**CCR-VIA -- COMITATO DI COORDINAMENTO REGIONALE PER LA VALUTAZIONE D'IMPATTO AMBIENTALE**

**Giudizio n° 4453**                      **Del**                      **16/01/2025**  
**Prot. n° 24/504902**                      **Del**                      **31/12/2024**

**Oggetto:** Apertura di una cava di ghiaia in loc. Piane Vomano nel comune di Morro D'Oro

**Tipo procedimento:** Verifica di assoggettabilità a VIA ai sensi dell'art. 19 del D.Lgs. 152/06 e ss.mm.ii.

Figura 4 Localizzazione dell'area di interesse e ricettori sensibili

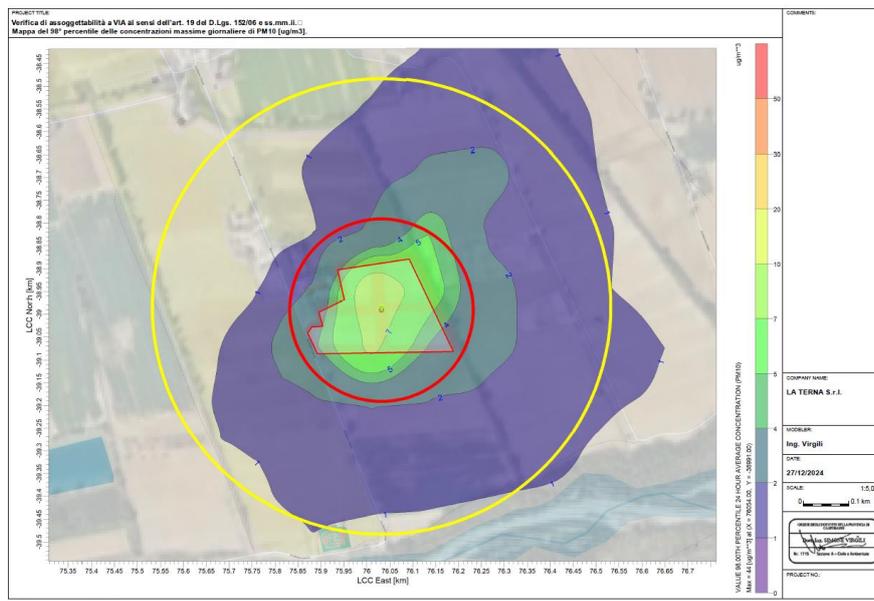
Dal confronto con i dati in tabella emerge una compatibilità delle emissioni derivanti dalle attività svolte nella cava vincolata alla realizzazione di un monitoraggio presso il recettore numero 1 individuato a 30 metri dal confine di cava e costituito dal fabbricato dell'azienda vitivinicola adiacente.

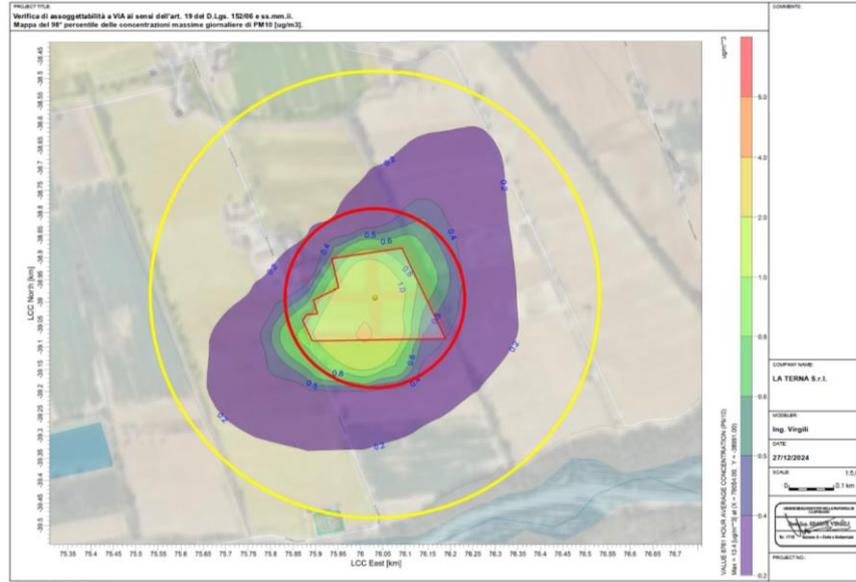
L'analisi della mappa del 98° percentile delle concentrazioni massime giornaliere di PM10 (stralcio figura 13) evidenzia che, nel caso della cava in esame, a distanze comprese tra 200 e 500 metri, le concentrazioni di PM10 si attestano su valori di circa 1-2 µg/m³.
